Detaljregulering for Geilo Fjellandsby felt 1 & 3 - 2. gangs og sluttbehandling

Rådmannens innstilling

Fig. 1. Parkeringsfelter

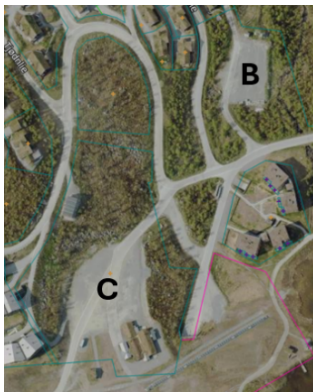
Den sørlige delen av felt 1 benyttes i dag også til parkering, benevnt som «P4 Kikut C, ved Kikut Bistro» (ref. SkiGeilo/OnePark). Igangsetting av utbygging innen felt 1 vil samtidig medføre bortfall av et betydelig antall parkeringsplasser ved Kikut Bistro. Planbeskrivelsen oppgir ikke hvor mange parkeringsplasser som i dag er etablert ved Kikut Bistro, men basert på tilgjengelig areal fremstår området som større enn dagens p-felt B, jf. figur 1 nedenfor.

Rådmannen vurderer at en utvidelse av planavgrensning med p-felt B er nødvendig gitt behov som generes av de nye enhetene. Dette vil også gi forutsigbarhet at flere trinn kan bygges samtidig som et resultat av etterspørsel i markedet, og sikre at gjesteparkering er på plass. I henhold til plan- og bygningsloven §§ 12-5 og 12-7 skal en reguleringsplan sikre alle arealer som er nødvendige for gjennomføring av planen og tilhørende tekniske tiltak. På denne bakgrunn finner rådmannen det vanskelig å se at det foreligger et faglig grunnlag for å anbefale en annen løsning enn den som ble lagt til grunn ved 1. gangs behandling, nemlig å sikre p-felt B innenfor planavgrensningen. Rådmannens vurdering av nml. §§ 8-12 redegjør også for anbefalt utvidelse med p-felt B.

1. Maks. mønehøyde (MH, angitt i kote) og maks. planeringshøyde (PH, angitt i kote) sikres.
2. Planavgrensning utvides med gjesteparkeringsplass B, inkludert hensynssone 'krav vedrørende infrastruktur' (jf. overvannstiltak, tegning HB101 datert 19.02.25).
3. Avkjørselspiler til felles parkeringskjeller gjøres juridiske bindende (SOSI kode 1242).

Fig. 2. Prinsippskissen fra bestemmelser

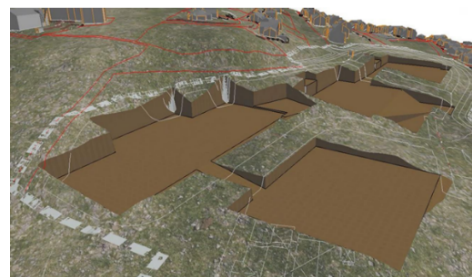
Planfremmer foreslår at maksimal mønehøyde skal måles fra gjennomsnittlig planert terreng. Videre legges det til grunn at mønehøyde for «sammenhengende bygningskonstruksjoner» skal beregnes ut fra gjennomsnittlig planert terreng for hvert enkelt «bygningvolum», jf. prinsippsskisser (se figur 2 under). Rådmannen vil ikke anbefale at reguleringsbestemmelser vedtas med henvisning til en prinsippsskisse alene, uten tilstrekkelig presisering i bestemmelsene. Begrepet «sammenhengende bygningskonstruksjoner» er også ikke nærmere definert eller redegjort for i planbeskrivelsen.

Forslag til plankart angir ikke kotehøyder, og planforslaget sikrer dermed ikke tilstrekkelige begrensninger knyttet til terrengoppfylling etter sprengningsarbeider. For å ivareta kontroll med terrengbearbeiding og byggehøyder, anbefaler rådmannen at maks. mønehøyde (i kote) fastsettes i plankart. Det vises her til løsning vedtatt for SkiGeilo Lodge i 2024, hvor det er sikret at p-kjeller etableres under feltene med angitt planeringshøyde i plankart, og at planeringshøyden også gjelder for nytt terrengnivå etter oppfylling.

Rådmannen anbefaler på denne bakgrunn at både maks. mønehøyde (MH, angitt i kote) og maks. planeringshøyde (PH, angitt i kote) fastsettes direkte i plankartet. Dette vil bidra til å redusere tolkningsrom i etterfølgende byggesaksbehandling og sikre en forutsigbar utvikling, også med hensyn til innkomne merknader.
